URGENTE AVVISO DI SICUREZZA

Unità di controllo Prismaflex Correzione di dispositivo

.... Ottobre 2019

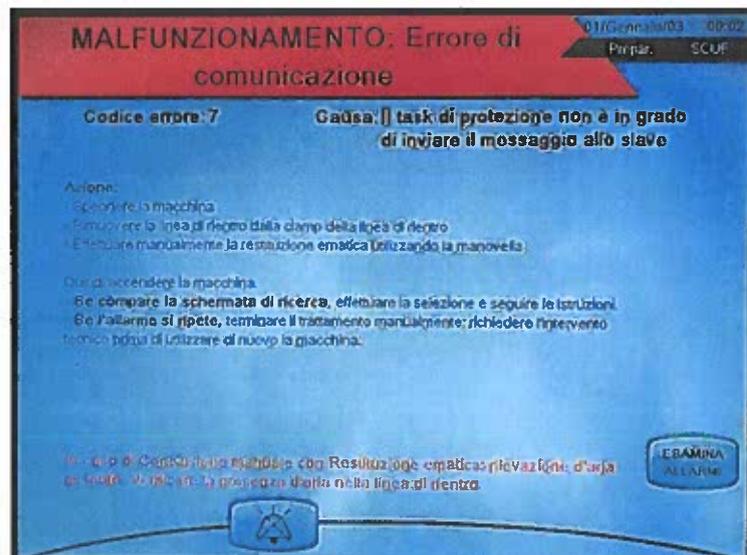
- L'apparecchiatura Prismaflex entra in uno "stato di sicurezza" fermando tutte le pompe e chiudendo la clamp della linea di rientro. Il trattamento è sospeso. Il sangue del paziente non circola all'interno del circuito.
- La luce rossa lampeggia
- Si attiva un allarme acustico ricorrente di 10 impulsi sonori che si ripetono ogni 8 secondi circa fino a quando non è disattivato.
- Sul display compare una schermata di malfunzionamento come nell'immagine seguente. Le istruzioni per l'operatore sono le stesse per tutti i codici di malfunzionamento.

1. Gli operatori possono continuare ad usare in modo sicuro le apparecchiature Prismaflex finché non viene effettuato l'aggiornamento. Se si verifica un allarme di errore di comunicazione, si prega di eseguire le istruzioni presenti sullo schermo e/o nel manuale operatore. Si prega di rafforzare l'importanza di restituire manualmente il sangue al paziente, e, se necessario, formare nuovamente gli operatori all'esecuzione di questa procedura, descritta nella sezione 11.7 del manuale operatore.
